**Forum mondial de l'harmonisation
des Règlements concernant les véhicules****175^e session**

Accord de 1958 :**Examen de projets d'amendements****à des Règlements ONU existants, soumis par le GRSP****Proposition de complément 4 à la série 01 d'amendements
au Règlement ONU n° 129 (Dispositifs améliorés
de retenue pour enfants)****Communication du Groupe de travail de la sécurité passive***

Complément 4 à la série 01 d'amendements au Règlement ONU n° 129 (Dispositifs améliorés de retenue pour enfants)

« Figure 3

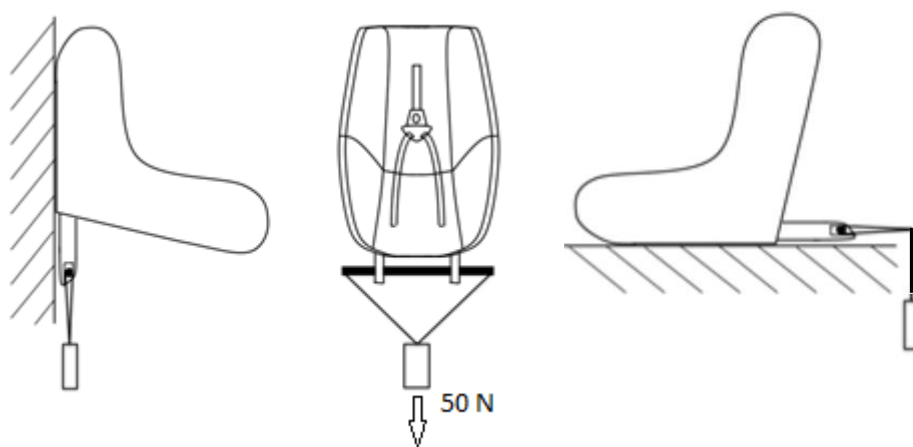
« 7.2.8 S'il comporte un bouton d'ouverture, le siège complet, ou le composant équipé d'attaches ISOFIX (embase ISOFIX, par exemple), est fixé rigidement sur un banc d'essai de telle manière que les attaches ISOFIX soient alignées comme le montre la figure 3. Un barreau de 6 mm de diamètre et de 350 mm de longueur doit être fixé aux attaches ISOFIX. Une force de 50 ± 1 N doit être appliquée aux extrémités du barreau. ».

Figure 3, lire :
